Rapport d'expertise n° 2012/ 02/001/A

Date du rapport : 21.02.2012

Type de sinistre : **Dommages ouvrage**

Adresse du bien concerné : 16 rue du Limousin
LAGNY SUR MARNE

Croquis 1 : DTU 40.4, Article 5.4.3.4 (Traitement des faîtages et des arêtiers)

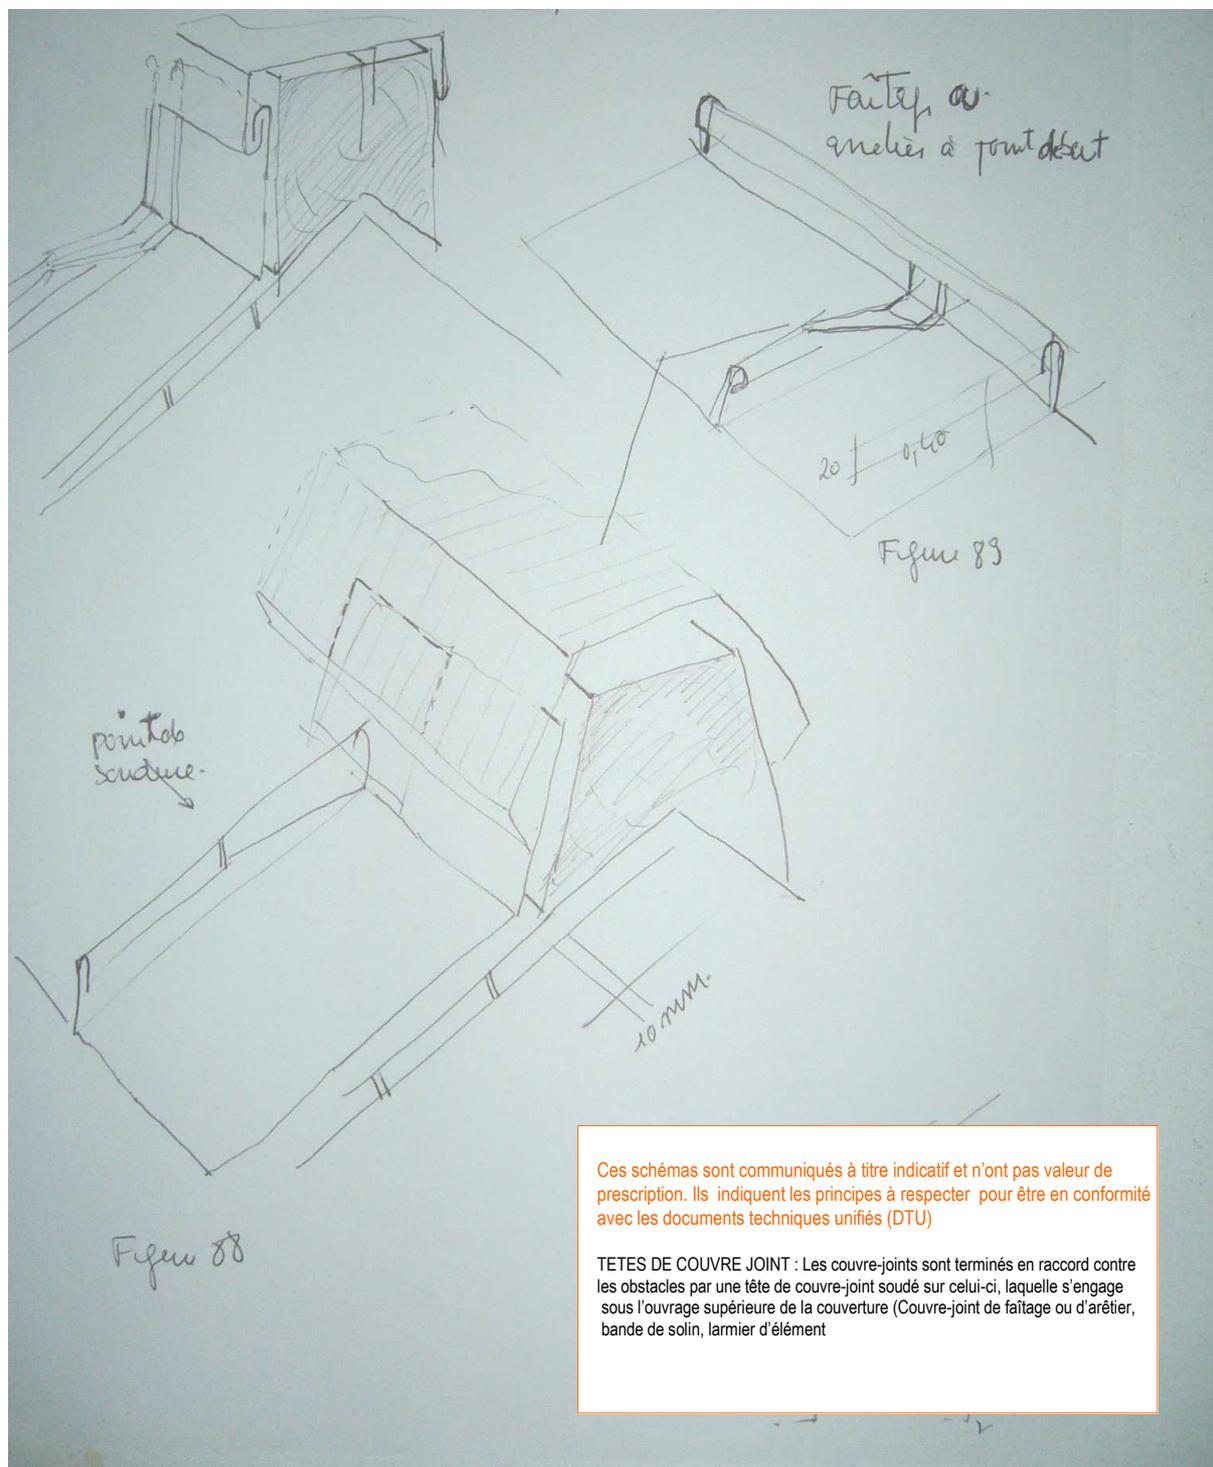
Pour ce qui concerne la mise en œuvre de la couverture actuelle, une pose à joint debout sous-entend le recours à un procédé permettant d'assurer l'étanchéité des faîtages, des rives et au droit des pénétrations continues compatibles avec cette dernière garantissant l'homogénéité de la couverture. A cet égard la couverture de l'extension est notamment dépourvue de dispositif éprouvé assurant l'étanchéité en tête des feuilles de couverture (Faîtage), l'usage fait ici de tuile demi-lune (Photo 3).pour cette partie de l'ouvrage n'est pas spécifié au DTU 40.41 dans son article 5.4.3.4 (Voir croquis 1 en annexe).

Raccord avec pénétrations		Etat actuel : Voir schéma page 7	DTU 40.41, 5.38.1: Voir schéma page 7		
	Non disponible	Les raccords verticaux d'étanchéité doivent être conformes aux prescriptions du DTU 40.41 (5.4.3.7)			
Discontinues	Non disponible	Les étanchéités au droit des pénétrations des mâts doivent être conformes au DTU 40.41 (5.4.3.7)			
Faîtage		<ul style="list-style-type: none"> - On constate le recours en faîtage à des tuiles demi et en l'occurrence l'absence d'homogénéité de la toiture dans cette partie de l'ouvrage. - On remarque une tuile cassée 	<p>Au droit du faîtage le DTU 40.41 (5.4.3.4) prévoit le recours à une étanchéité :</p> <ul style="list-style-type: none"> - Un joint debout (Tête de joint de feuille rabattu) - Un tasseau avec couvre joint (Tête de joint de feuille rabattu) 	<ul style="list-style-type: none"> - Le traitement du faîtage ne garantit pas une protection contre les infiltrations et les pluies battantes du chevronnage et de l'isolant. 	<p>Mise en conformité</p> <p>Voir croquis 1 en annexe.</p>

Les dispositifs assurant l'étanchéité du faitage, la rive biaise au droit de l'égout, du larmier non pas été traités de manière à garantir l'étanchéité de la couverture dans ces zones ce qui expose la construction à des infiltrations dans la sous toiture et ne préserve pas le chevron de rive et d'une manière générale la charpente des intempéries par conséquent ces éléments doivent être impérativement repris.

Croquis 2 : DTU 40.4, Article 5.3.8.1 (Jeux entre larmier et bande d'égout)

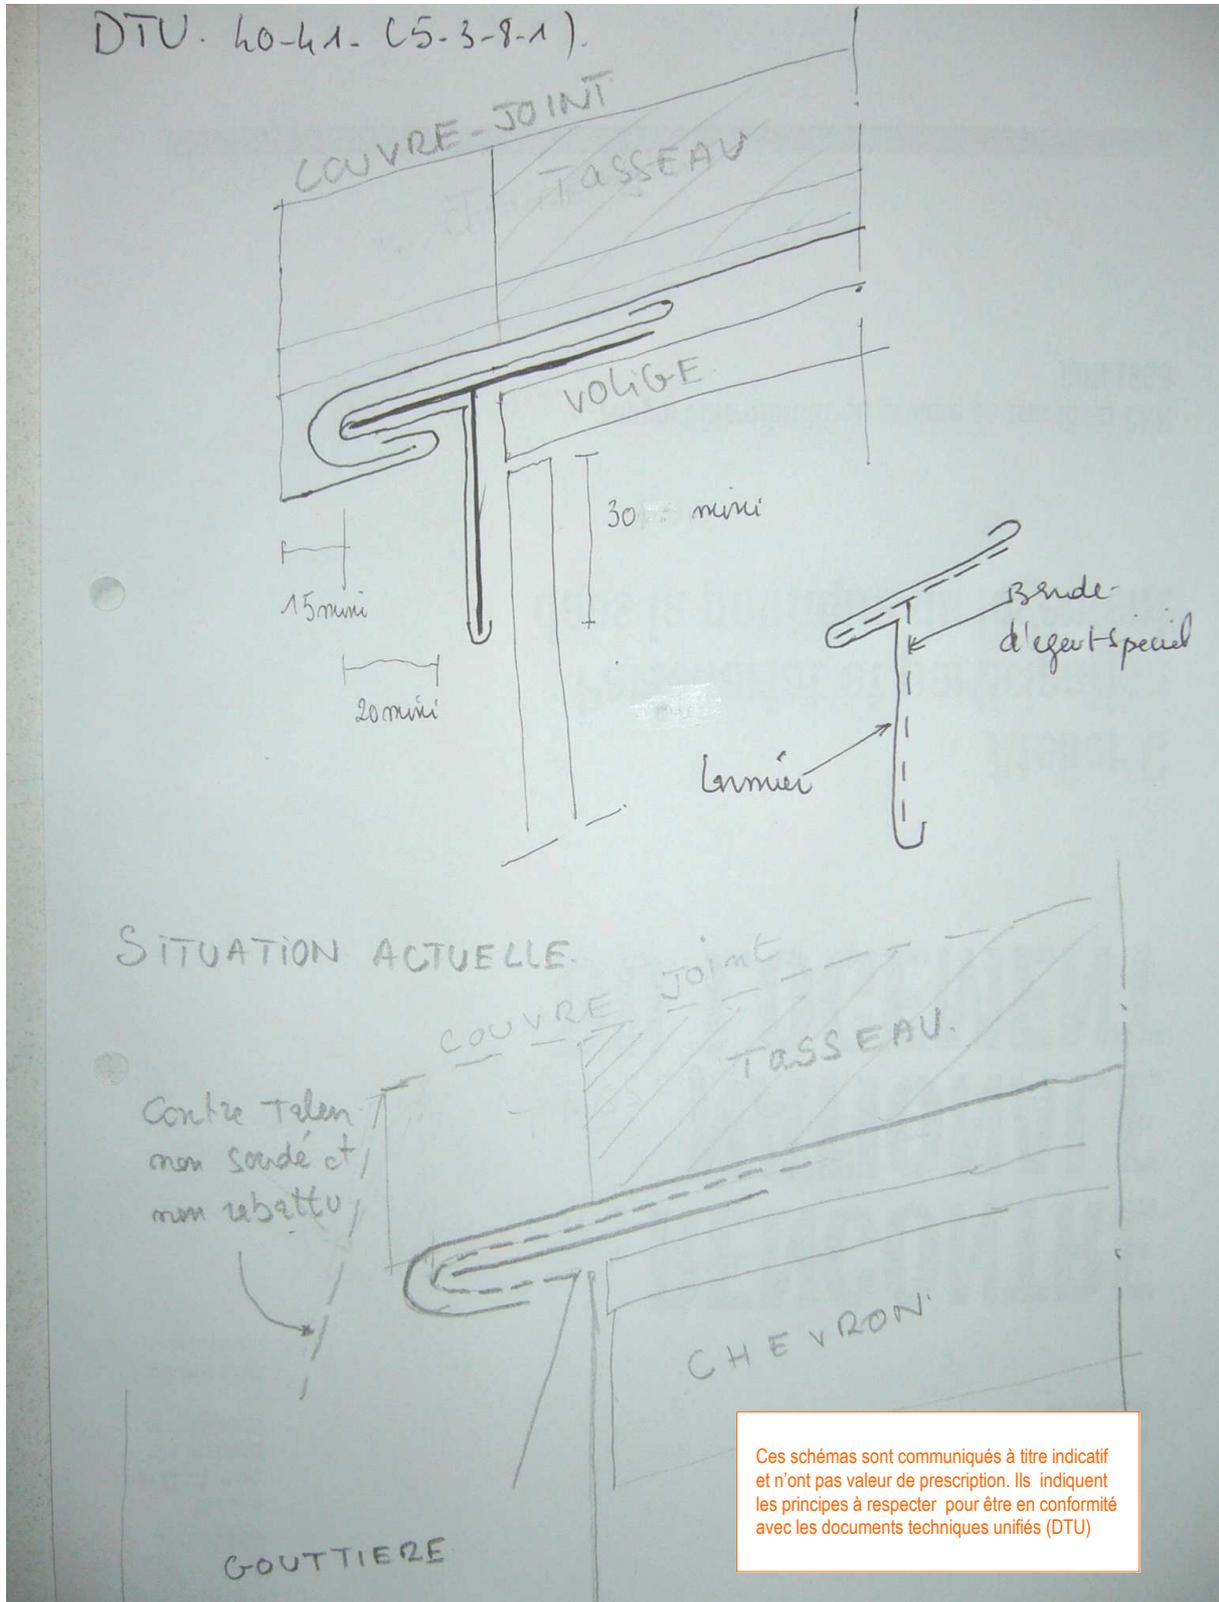
Par ailleurs le traitement de l'angle de la rive biaise en pieds de versant de toiture (Photo 4 – Raccord rive/ égout) est fantaisiste, la bande de rive (ici avec l'ourlet) et le larmier (bande portant les reliefs) n'assurant pas une protection efficace contre les infiltrations et les pluies battantes du chevronnage et de l'isolant (Voir tableau et croquis 2 en annexe).

Rive biaisée		<ul style="list-style-type: none"> - Le <u>trop plein</u> gueulard a été ménagé de façon aléatoire dans le talon de la gouttière opposé à l'évacuation verticale postérieurement aux infiltrations ayant causées les dommages constatés. - On constate l'absence de garde d'eau. - Le contre talon n'est ni rabattu ni soudé. - Fixation du couvre joint : Cette fixation doit être protégée par un cabochon ou munie d'une rondelle en plomb ce qui n'est pas le cas ici. 	- Le trop plein (ou encore gueulard ou gargouille) est obligatoire dans le cas de descente unique (DTU 43.1). Le trop-plein est généralement ménagé dans le moignon cylindrique ou conique permettant le raccordement de la descente d'eau pluviale à la gouttière	<ul style="list-style-type: none"> - La bande de rive (ici avec l'ourlet) et le larmier n'assure pas une protection contre les infiltrations et les pluies battantes du chevronnage et de l'isolant. - L'absence de trop plein peut provoquer l'engorgement des descentes d'Eaux Pluviales et le débordement de la gouttière. - L'eau peut alors s'introduire par les rives ou les ressauts à l'intérieur du bâtiment en cas d'obturation partielle ou totale de l'orifice du tuyau d'évacuation. - L'absence de garde d'eau engendre un rejet brutal des eaux dès le début des précipitation (Impossibilité de tamponnage). 	<p>Mise en conformité</p> <p>Voir croquis 2 en annexe.</p>

Schémas du larmier en pied de feuilles au droit de la rive biaise (Photographie N°4)

Le raccordement du bas des feuilles et longues feuilles aux chéneaux ou gouttières se fait par un larmier de 45 ou 60 mm.
